建设工程规划许可证

建字第 469029202520037 号

子项目名称	三道镇中心学校
SUBITEM

总平面图

总平面图 1:500

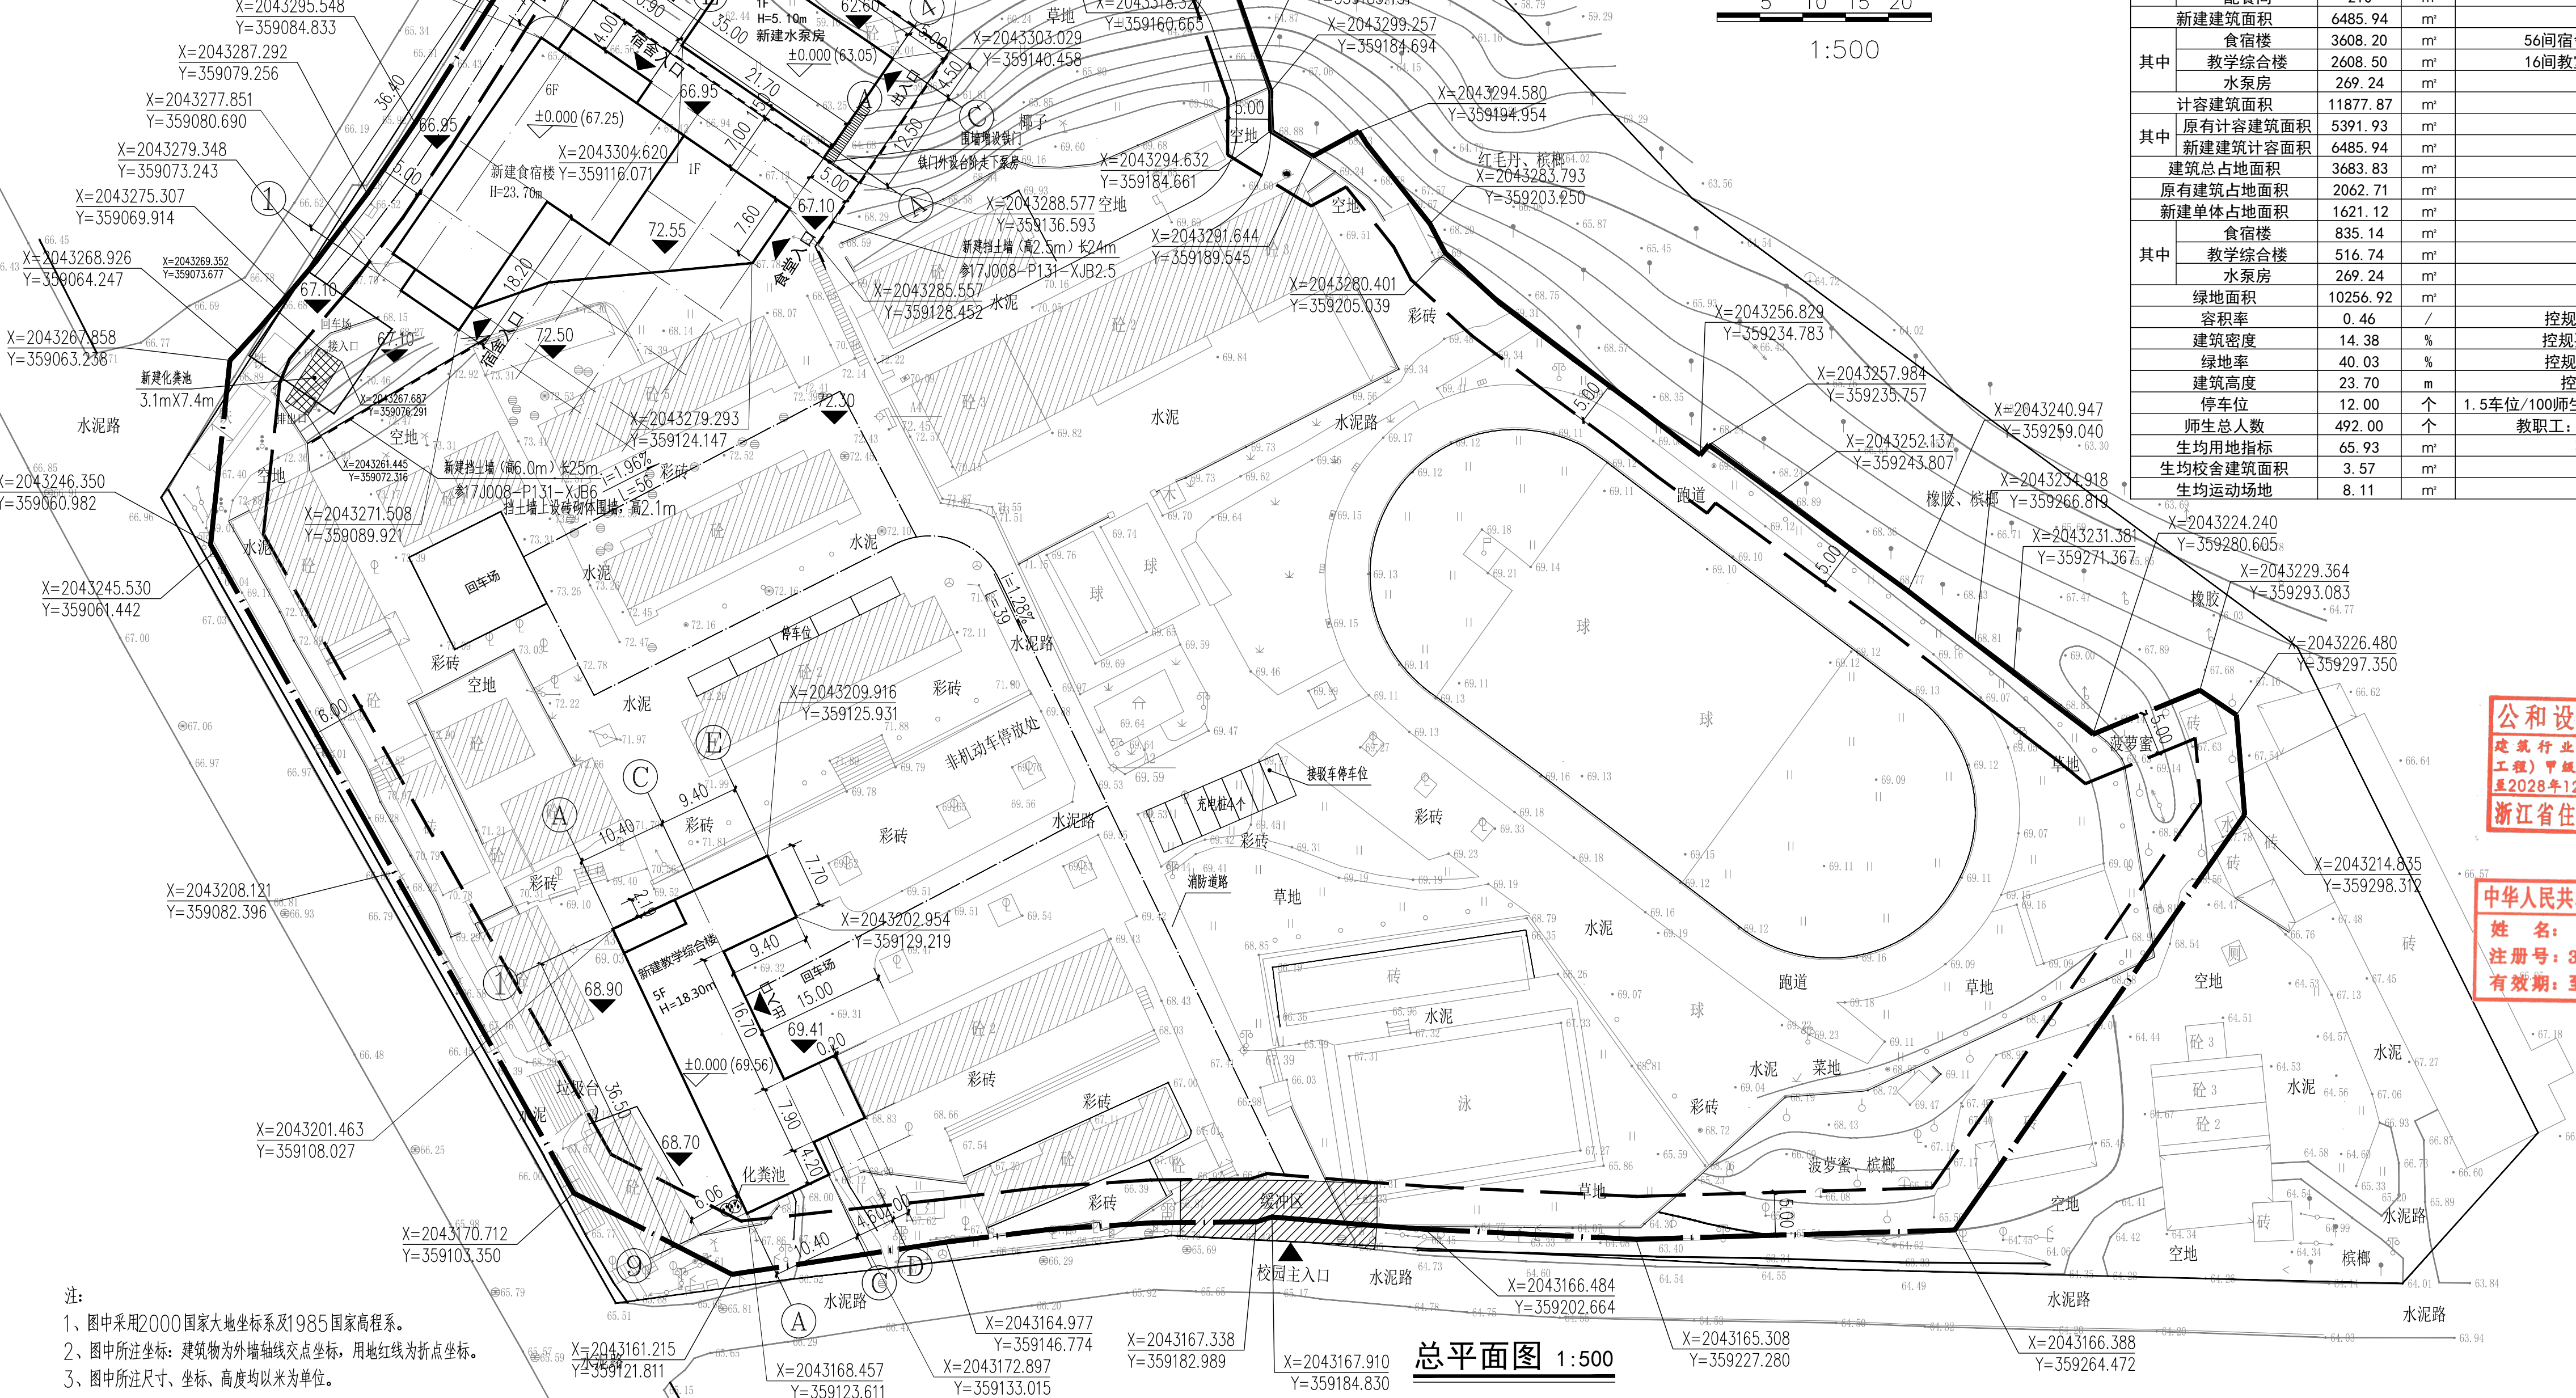
建设单位(个人)	保亭黎族苗族自治县城乡投资有限责任公司
建设项目名称	三道镇中心学校
建设位置	保亭县三道镇
建设规模	总建筑面积6485.94平方米（全计容）
附图及附件名称	
本证于2026年4月3日变更，原证件有效期至2026年10月20日。 本次规划变更内容如下： 1. 原设计方案中，水泵房位于现状球场位置，现将新建水泵房摆放到新建设宿楼旁边，新位置地质条件更佳，施工更安全、经济。 2. 由于水泵房位置调整，绿地面积有变化，由原10584.22 平方米变更为10256.92平方米，面积减少327.3平方米，绿地率由原41.31%变更为40.03%，容积率、建筑密度、总建筑面积不变。 3. 新建食宿楼向西北平移0.5米，向东北平移3米，定位坐标更改。	
不动产单元号
